Příloha č. 5xb
Vyhodnocení připomínek obcí a veřejnosti

- **Návrh Změny č. 2 Územního rozvojového plánu**
- **Vyhodnocení vlivů návrhu Změny č. 2 Územního rozvojového plánu na udržitelný rozvoj území**
- **návrhy jednotlivých územních opatření k akceleračním oblastem vymezeným v návrhu Změny č. 2 Územního rozvojového plánu**

Poř.č.	Připomínkové místo	Číslo jednací	Článek	AO	Připomínka	Vyhodnocení
4577.	Cimbůrek Vít	MMR-40443-2026-81	99cza	AOV47	Věc: PŘIPOMÍNKY K NÁVRHU ZMĚNY Č. 2 ÚZEMNÍHO ROZVOJOVÉHO PLÁNU ČR **PŘIPOMÍNKY K VYHODNOCENÍ VLIVŮ NÁVRHU ZMĚNY Č. 2 ÚZEMNÍHO** **ROZVOJOVÉHO PLÁNU NA UDRŽITELNÝ ROZVOJ ÚZEMÍ** **PŘIPOMÍNKY K VYHODNOCENÍ VLIVŮ NÁVRHU ÚZEMNÍHO OPATŘENÍ O** **VYMEZENÍ AKCELERAČNÍ OBLASTI AOV 47 - BUKOVEC V NÁVRHU ZMĚNY** **Č. 2 ÚZEMNÍHO ROZVOJOVÉHO PLÁNU NA UDRŽITELNÝ ROZVOJ ÚZEMÍ** **PŘIPOMÍNKY K NÁVRHU ÚZEMNÍHO OPATŘENÍ O VYMEZENÍ** **AKCELERAČNÍ OBLASTI AOV 47 - BUKOVEC V NÁVRHU ZMĚNY Č. 2** **ÚZEMNÍHO ROZVOJOVÉHO PLÁNU** **NÁZEV ZÁMĚRU: AKCELERAČNÍ OBLAST AOV47 – BUKOVEC** Podávám dle § 97 zák. č. 283/2021 sb., stavební zákon k návrhu Změny č. 2 Územního rozvojového plánu ČR níže uvedené připomínky k návrhu změny č. 2 Územního rozvojového plánu ČR včetně

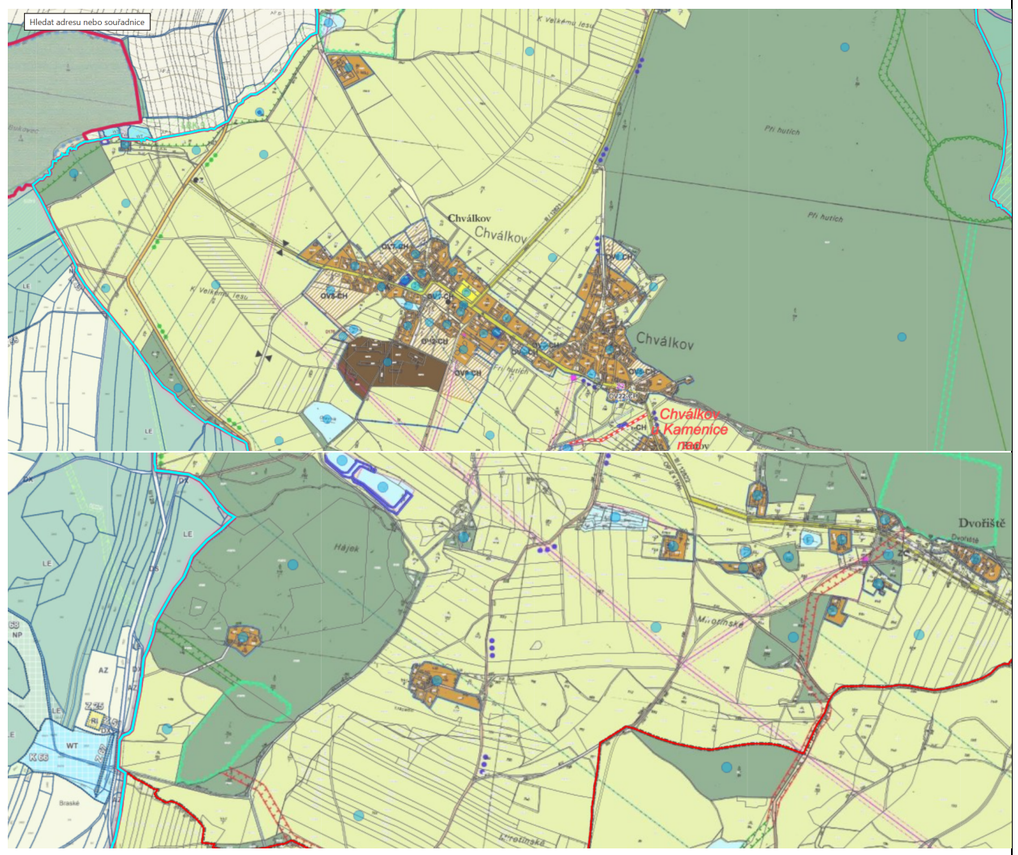
Poř.č.	Připomínkové místo	Číslo jednací	Článek	AO	Připomínka	Vyhodnocení
					Dokumentace současně nehodnotí alternativní varianty připojení prostřednictvím distribuční soustavy nebo lokálních distribučních soustav ani možné environmentální dopady takových řešení. Připojení souboru až 33 větrných elektráren s maximálním výkonem až 115,5 MW přitom může vyžadovat realizaci dalších energetických staveb, zejména nových transformoven, kabelových tras, technických koridorů, rozšíření komunikací a dalších infrastrukturních zásahů. Tyto stavby mohou představovat samostatné a významné zásahy do krajiny, půdního prostředí, lesních porostů a ekologických funkcí území. Dokumentace SEA však tyto související zásahy nehodnotí. Posuzování samotných větrných elektráren bez současného vyhodnocení nezbytné energetické infrastruktury neodpovídá skutečnému rozsahu navrhovaného záměru. Takový postup je v rozporu zejména se zákonem č. 100/2001 Sb., o posuzování vlivů na životní prostředí, stavebním zákonem, směrnicí Evropského parlamentu a Rady 2001/42/ES a s požadavkem hodnocení kumulativních a synergických vlivů. Dokumentace SEA je proto v této části nepřezkoumatelná. <u>Návrh řešení:</u> Požaduji doplnění podrobného a objektivního vyhodnocení možností připojení akcelerační oblasti AOV47 – Bukovec do elektrizační soustavy, včetně identifikace konkrétního technického řešení, kapacitních možností přenosové a distribuční soustavy a časové realizovatelnosti navrženého řešení. Současně požaduji doplnění hodnocení environmentálních dopadů souvisejících energetických staveb, zejména transformoven, kabelových tras, technických koridorů a související infrastruktury. Pokud nebude možné uvedené nedostatky objektivně a přezkoumatelně odstranit, požaduji vypuštění akcelerační oblasti AOV47 – Bukovec a souvisejícího územního opatření z návrhu Změny č. 2 Územního rozvojového plánu ČR. Zdroje: ČEPS, a.s. Mapa dostupné kapacity pro připojení k PS. [online]. Praha: ČEPS. Dostupné z: https://www.ceps.cz/cs/mapa-dostupne-kapacity-pro-pripojeni-k-ps. [cit. 19. 5. 2026]. ČESKO. Zákon č. 100/2001 Sb., o posuzování vlivů na životní prostředí, ve znění pozdějších předpisů [online]. Zákony pro lidi. Dostupné z: https://www.zakonyprolidi.cz/cs/2001-100. [cit. 19. 5. 2026]. ČESKO. Zákon č. 283/2021 Sb., stavební zákon, ve znění pozdějších předpisů [online]. Zákony pro lidi. Dostupné z: https://www.zakonyprolidi.cz/cs/2021-283. [cit. 19. 5. 2026]. EVROPSKÝ PARLAMENT A RADA EVROPSKÉ UNIE. Směrnice Evropského parlamentu a Rady 2001/42/ES ze dne 27. června 2001 o posuzování vlivů některých plánů a programů na životní prostředí [online]. EUR-Lex. Dostupné z: https://eur-lex.europa.eu/legal-content/CS/TXT/?uri=CELEX%3A32001L0042. [cit. 19. 5. 2026]. **<u>6.10 Rozpor návrhu územního opatření o vymezení AOV47 Bukovec s územními plány obcí</u>** **<u>6.10.1 Rozpor s územním plánem obce Bořetín</u>** Navrhované hranice AOV a odstupové vzdálenosti 500m od stávající (**popsáno výše**) i plánované obytné zástavby (jak je však uvedeno výše tak takové odstupové vzdálenosti jsou zcela nedostatečné a je nutno vzhledem k výše uvedeným důvodům uvažovat o minimálně šestinásobku výšky VTE, tj. při daném limitu o vzdálenosti 1500 m) jsou v rozporu s návrhy zastavitelných ploch v územním plánu obce, **hranice těchto ploch jsou blíže než 500m. Jde zejména o plochy Z1, Z2, Z3, Z4, Z5, Z7, Z18 <u>a dále o plochy Z24, Z23, které jsou dokonce přímo v akcelerační oblasti, a tudíž i v možném ochranném pásmu VTE.</u>**

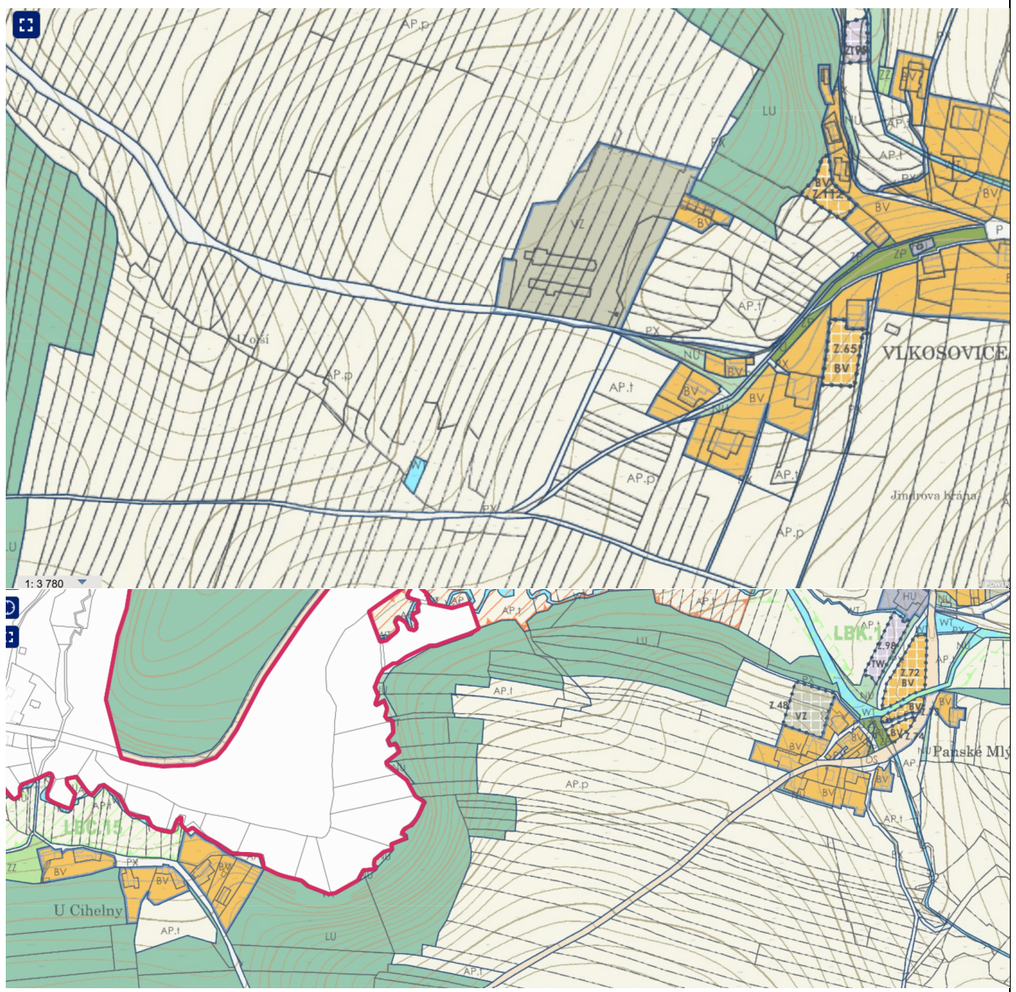
Poř.č.	Připomínkové místo	Číslo jednací	Článek	AO	Připomínka	Vyhodnocení
					Akcelerační oblast zabírá **téměř všechny lokální biokoridory a biocentra, jak je patrno z níže uvedeného hlavního výkresu.** **Plánovaná rozhledna** na ploše Z44 je v bezprostřední blízkosti hranice AOV Bukovec 47. **<u>Plánovaný záložní vrt pro stávající obecní vodovod je přímo v akcelerační oblasti, a tudíž i v možném ochranném pásmu VTE.</u>** Hranice akcelerační oblasti AOV 47 Bukovec nerespektují územně plánovací dokumentaci obce, která musela být zpracovateli územního opatření známa a brání tak rozvoji obce v dalších letech zásadním a nijak neodůvodněným způsobem. <u>Návrh řešení:</u> Požaduji doplnění objektivního vyhodnocení dopadů vymezení akcelerační oblasti na územní plánování obce, rozvojové možnosti obce v návaznosti na odstup plánovaných zastavitelných ploch od hranice akcelerační oblasti a dále na polohu a vlivy plánované výstavby a dalšího rozvoje území obce a s tím souvisejících dopadů na veřejné zdraví a další chráněné hodnoty. V té souvislosti požaduji doplnění přesných mapových podkladů. Pokud nebude možné uvedené nedostatky objektivně a přezkoumatelně odstranit, požaduji vypuštění akcelerační oblasti AOV47 – Bukovec a souvisejícího územního opatření z návrhu Změny č. 2 Územního rozvojového plánu ČR.  **<u>6.10.2 Rozpor s územním plánem obce Drunče</u>** Navrhované hranice AOV a odstupové vzdálenosti 500m od stávající (**popsáno výše**) i plánované obytné zástavby (jak je však uvedeno výše tak takové odstupové vzdálenosti jsou zcela nedostatečné a je nutno vzhledem k výše uvedeným důvodům uvažovat o minimálně šestinásobku výšky VTE, tj. při daném limitu o vzdálenosti 1500 m) jsou v rozporu s návrhy zastavitelných ploch v územním plánu obce, **hranice těchto ploch jsou blíže než 1500m. Jde zejména o plochy Z2, Z3, Z4, Z5.** Akcelerační oblast zabírá **téměř všechny lokální biokoridory a biocentra, jak je patrno z níže uvedeného hlavního výkresu, cenná rašeliniště a mokřady.** **U hranic AOV 47 je významné archeologické naleziště (viz níže).** **V akcelerační oblasti jsou 3 vodní zdroje pro obce Drunče a Březinu s ochranným pásmem (viz výše.**

Poř.č.	Připomínkové místo	Číslo jednací	Článek	AO	Připomínka	Vyhodnocení
					Hranice akcelerační oblasti AOV 47 Bukovec nerespektují územně plánovací dokumentaci obce, která musela být zpracovateli územního opatření známa a brání tak rozvoji obce v dalších letech zásadním a nijak neodůvodněným způsobem. <u>Návrh řešení:</u> Požaduji doplnění objektivního vyhodnocení dopadů vymezení akcelerační oblasti na územní plánování obce, rozvojové možnosti obce v návaznosti na odstup plánovaných zastavitelných ploch od hranice akcelerační oblasti a dále na polohu a vlivy plánované výstavby a dalšího rozvoje území obce a s tím souvisejících dopadů na veřejné zdraví a další chráněné hodnoty. V té souvislosti požaduji doplnění přesných mapových podkladů. Pokud nebude možné uvedené nedostatky objektivně a přezkoumatelně odstranit, požaduji vypuštění akcelerační oblasti AOV47 – Bukovec a souvisejícího územního opatření z návrhu Změny č. 2 Územního rozvojového plánu ČR.  **<u>6.10.3 Rozpor s územním plánem obce Psárov</u>** Navrhované hranice AOV a odstupové vzdálenosti 500m od stávající (**popsáno výše**) i plánované obytné zástavby (jak je však uvedeno výše tak takové odstupové vzdálenosti jsou zcela nedostatečné a je nutno vzhledem k výše uvedeným důvodům uvažovat o minimálně šestinásobku výšky VTE, tj. při daném limitu o vzdálenosti 1500 m) jsou v rozporu s návrhy zastavitelných ploch v územním plánu obce, **hranice těchto ploch jsou blíže než 1000m. Jde zejména o plochy B9, B10, B13, B22, B23, B28, So11, So12.** Akcelerační oblast zabírá **téměř všechny lokální biokoridory a biocentra na východě katastru, jak je patrno z níže uvedeného hlavního výkresu.** **Plánovaná FVE** na ploše Vp27 je v bezprostřední blízkosti hranice AOV Bukovec 47.
